DODATEK Č. 1 KE SMLouvĚ O DíLO ZE DNE 12. 5. 2023

1. Smluvní strany konstatují, že dne 12. 5. 2023 byla mezi Objednatelem a Zhotovitelem uzavřena smlouva o dílo č. 000001-000/2023-09 (dále jen „**Smlouva**“) jejímž předmětem bylo provedení stavby rekonstrukce budovy pracoviště Olomouc na objektu Objednatele na adrese Jeremenkova 42A, Olomouc, 77900 (dále jen „**Dílo**“).

Akce: ZP MVČR Olomouc

Stavební objekt: SO01_Stavební úpravy administrativní budovy

Sífon umyvadlový DN32 DESIGN celokovový, kulatý

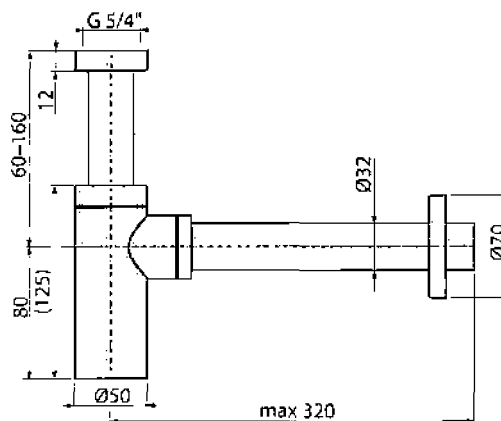
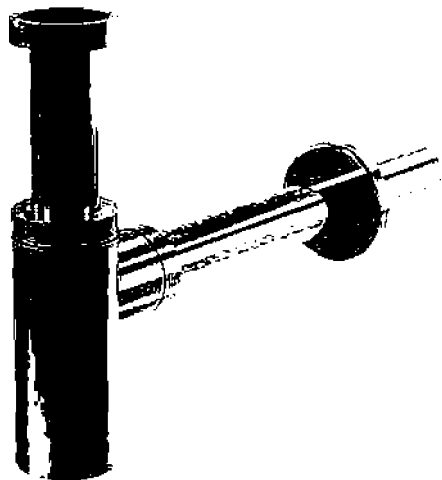
Změnový list (ZL) číslo	3
Popis změny	Viz ZL č. 3 – Výměna krytů sifonů umyvadel (odpočet keramických bílých a přípočet celokovových)
Zatřídění změny	§ 222 odst. 7 ZZVZ
Stručné odůvodnění změny	Z důvodu snadnějšího přístupu k uzavíracím armaturám pod umyvadlem byly nahrazeny sifony v lepší kvalitě za nižší cenu. Záměna položek.
Vícepráce	8 797, 50 Kč bez DPH
Méněpráce	-13 983, 01 Kč bez DPH
Hodnota změny	- 5 185, 51 Kč bez DPH
V procentech	Nepodstatná změna dle § 222 odst. 7 ZZVZ – Záměna položek

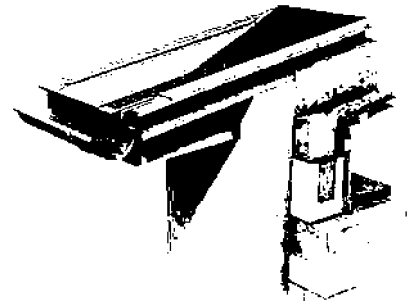
Zasílám detaily k odsouhlasení, jeden detail neodpovídá skutečnosti – v některých místnostech je SDK kastlík, v některých p

Dále je nutné dořešit zakrytí kotev, omítka stropu je cca 5 – 8 mm. Kotvu nelze zaomítat.

Prosím o odsouhlasení detailů a jejich úpravu popis zelenou barvou. 2023612143035.pdg.
